**Vorhaben:**                    **GEW I / Donau**  
**Donauausbau Straubing–Vilshofen**  
**Teilabschnitt 2 Deggendorf–Vilshofen**  
**Hochwasserschutz Ruckasing/Endlau und Künzing**

## **Polder RuEn/Kuen**

Bewertung des Gutachtens

**Bearbeitet:**                **WIGES Wasserbauliche Infrastrukturgesellschaft mbH**  
**München, den 20.05.2022**

Abbildung 4.1: Speicherinhaltslinie für den Polder RuEn/Kuen für die Variante 1.0<sup>1</sup> (maximales Wasservolumen im Polder bei horizontal ausgespiegeltem Wasserspiegel)

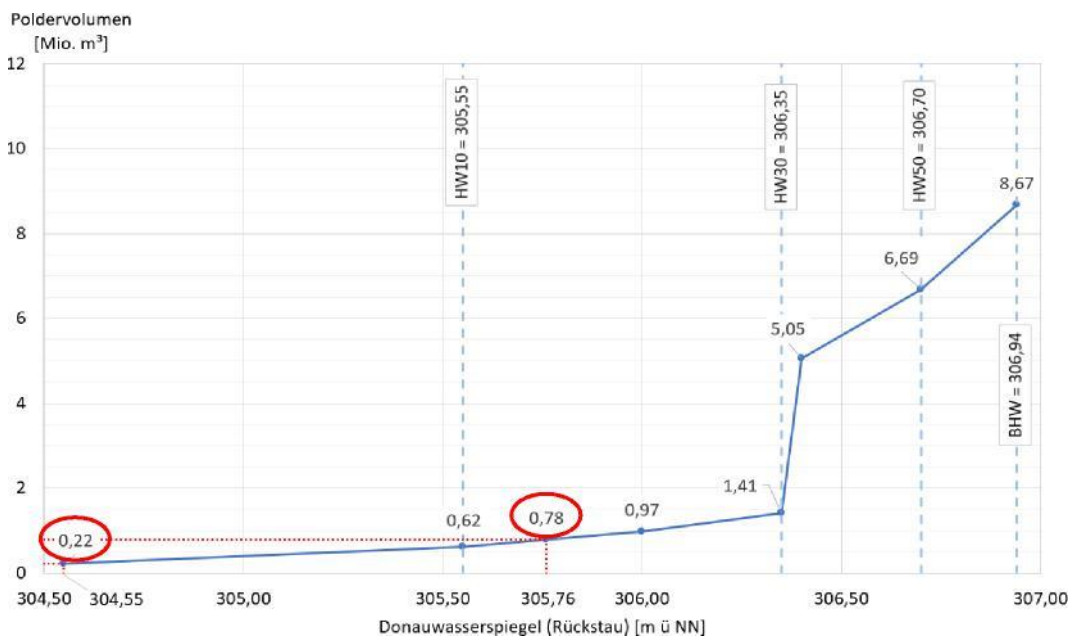
Eine Abschätzung des Zeitpunkts der Polderöffnung (S2) kann aus der Analyse der abgelaufenen Hochwasserereignisse von 1954 und 2013 abgeleitet werden (vgl. auch Seite 12 ff. des Gutachtens). Danach beträgt der Donauabfluss am Pegel Hofkirchen zum Zeitpunkt des Durchlaufens des Wellenscheitels in Passau (Überlagerung aus anlaufender Donauwelle und Scheitel der vorlaufenden Innwelle) ca.

2.000 bis 3.000 m<sup>3</sup>/s. (Die Fließzeit zwischen Vilshofen und Passau kann hierbei näherungsweise vernachlässigt werden.) Diese Abflüsse können laut Pegelstatistik einem Wiederkehrintervall von etwa 2 bis 20 Jahren zugeordnet werden und führen an der Poldermündung (bei Do-km 2255,6) künftig zu Wasserspiegeln zwischen 304,55 und 305,76 m ü. NN.

Bei diesen Rückstauwasserspiegeln werden lediglich die gewässernahen Bereiche des Polders überschwemmt. Wie aus Abbildung 4.1 ersichtlich wird, kann im Polderraum lediglich ein vergleichsweise kleiner Retentionsraum von weniger als 1 Mio. m<sup>3</sup> aktiviert werden (siehe rot eingekreiste Werte in Abbildung 4.1), der für eine wirksame Kappung des Wellenscheitels in Passau nicht ausreichend ist. Erschwerend kommt noch hinzu, dass – selbst wenn der Binnenwasserspiegel im Polder durch Pumpen des ankommenden Binnenzuflusses abgesenkt werden würde – ab dem Öffnen des Einlaufbauwerks (S2) ein Teil des vorhandenen Retentionsraums für den gleichzeitig ankommenden Binnenzufluss beansprucht wird.

Eine detaillierte Analyse der Topografie sowie der Bebauungssituation im Polderraum hat außerdem ergeben, dass bei einem Donauwasserspiegel an der Mündung des H-A-Ableiters von etwa 306,35 m ü. NN (s. Abbildung 4.1) nicht nur das Retentionsvolumen, sondern auch die Schäden an der vorhandenen Bebauung durch Überflutung sprunghaft ansteigen. Das bedeutet, dass der Polder spätestens bei einem HW<sub>30</sub> geschlossen werden müsste, möchte man die Anzahl der durch Überschwemmung betroffenen Gebäude gering halten (65 Gebäude, davon 4 Wohngebäude mit einer Überschwemmungstiefe von  $\leq 1$  m).
